RÉGIE DE L'ÉNERGIE

**DEMANDE D'APPROBATION DU PLAN D'APPROVISIONNEMENT 2020-2029
D'HYDRO-QUÉBEC DANS SES ACTIVITÉS DE DISTRIBUTION D'ÉLECTRICITÉ
(LE « DISTRIBUTEUR »)**

DOSSIER : R-4110-2019, PHASE 2

**MÉMOIRE DE
L'ASSOCIATION QUÉBÉCOISE DE LA PRODUCTION D'ÉNERGIE RENOUVELABLE
(« AQPER »)**

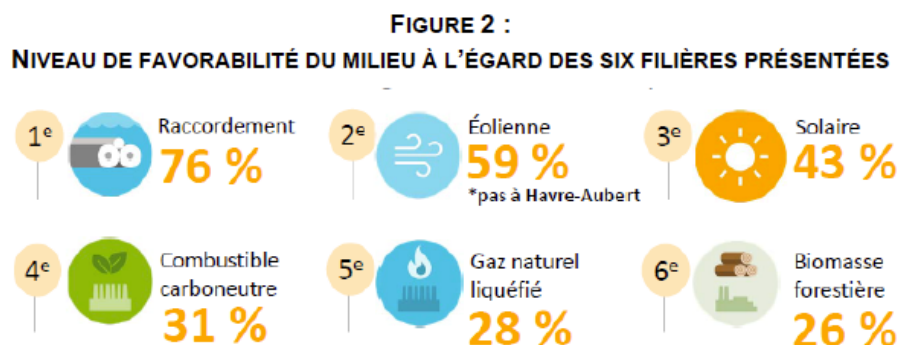
Considérant ce qui précède, l'AQPER invite la Régie à interpréter avec une grande prudence les résultats du sondage en ligne et téléphonique représenté par la figure 2 de la pièce B-0204 reproduite ci-dessous. En effet, l'AQPER est loin d'être convaincue que ce sondage reflète adéquatement la réalité aux IDLM :
